リコール届出書

届出者の氏名	東プレ株式会社
又は名称	代表取締役社長 内ヶ崎 真一郎
住 所	東京都中央区日本橋 3 丁目 12 番 2 号

リコール届出番号	4985	リコール開始日	令和 3年 6月28日
基準不適合状態にあると認める構造、装置又は性能の状況及びその原因	冷蔵冷凍車のエアサスペンションリモコンBOX固定ブラケットにおいて、図面指示通りの位置に部材の溶接が実施されていないため、当該ブラケットに亀裂が入ることがある。そのため、そのまま使用を続けると亀裂が進行し、最悪の場合エアサスペンションリモコンBOXが脱落し、他の交通の妨げになるおそれがある。		
改善措置の内容	全車両、エアサスペンションリモコンBOX固定ブラケットを対策品に交換する。 (今回の対策については緊急性を要した為、有効性の検証が不足しているが、検証が終了次第、必要な場合は再度届出を実施の上、恒久対策品と交換する)		
自動車使用者及び自動車分解整備事業者に周知させるための措置	<ul style="list-style-type: none"> <li>・使用者:ダイレクトメールまたは直接訪問等で通知する。</li> <li>・自動車特定整備事業者:使用者を把握しているため、周知のための措置はとらない。</li> <li>・弊社のインターネットホームページに掲載する。</li> </ul>

## 改善箇所説明図

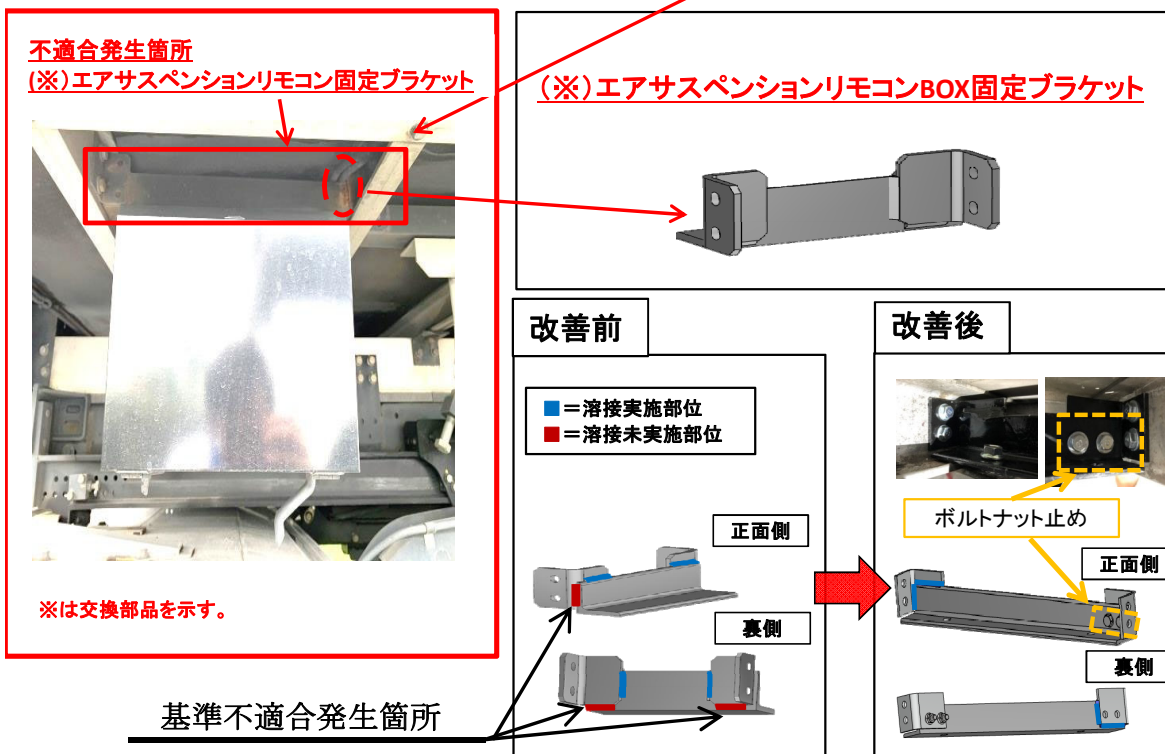
冷蔵冷凍車のエアサスペンションリモコンBOX固定ブラケットにおいて、図面指示通りの位置に部材の溶接が実施されていないため、当該ブラケットに亀裂が入ることがある。そのため、そのまま使用を続けると亀裂が進行し、最悪の場合エアサスペンションリモコンBOXが脱落し、他の交通の妨げになるおそれがある。

全車両、エアサスペンションリモコンBOX固定ブラケットを対策品に交換する。  
(今回の対策については緊急性を要した為、有効性の検証が不足しているが、検証が終了次第、必要な場合は再度届出を実施の上、恒久対策品と交換する)

全車両、エアサスペンションリモコンBOX固定ブラケット正面右側に、識別シール(黄色)を貼付する。

## 改善箇所説明図

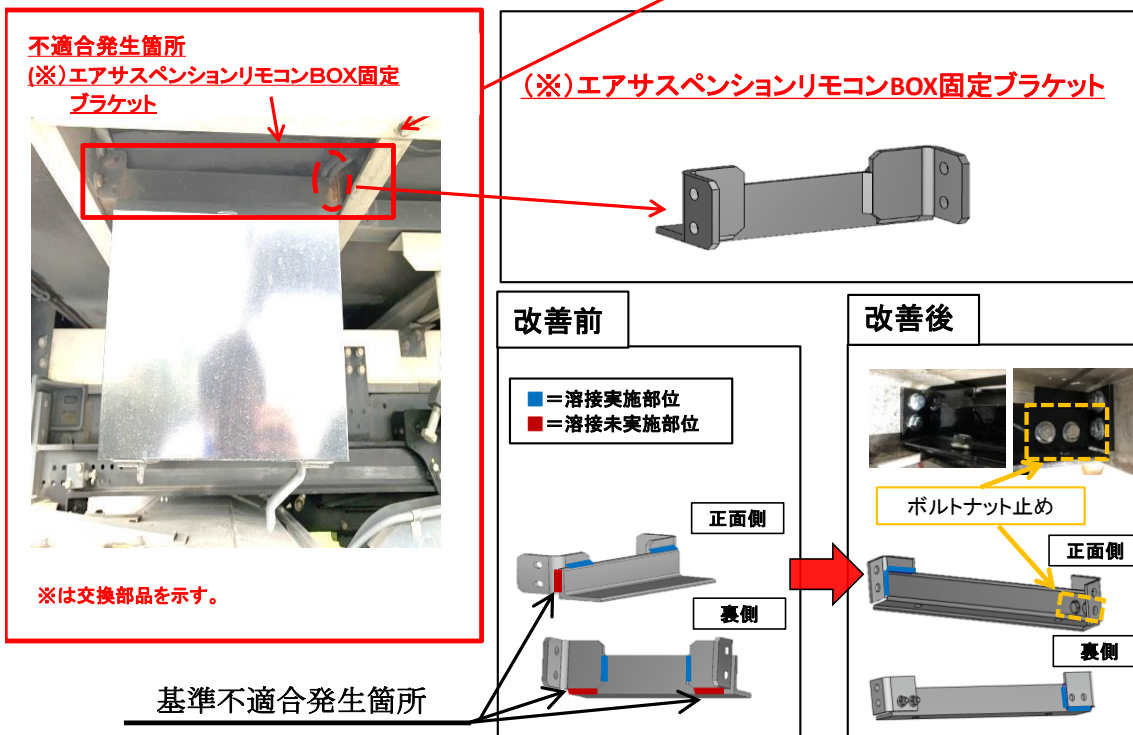
冷蔵冷凍車のエアサスペンションリモコンBOX固定ブラケットにおいて、図面指示通りの位置に部材の溶接が実施されていないため、当該ブラケットに亀裂が入ることがある。そのため、そのまま使用を続けると亀裂が進行し、最悪の場合エアサスペンションリモコンBOXが脱落し、他の交通の妨げになるおそれがある。

全車両、エアサスペンションリモコンBOX固定ブラケットを対策品に交換する。  
 (本改善措置は、「届出番号4985」と同一対策であり、措置が完了しているものは再度交換の必要はない。)

全車両、エアサスペンションリモコンBOX固定ブラケット正面右側に、識別シール(黄色)を貼付する。
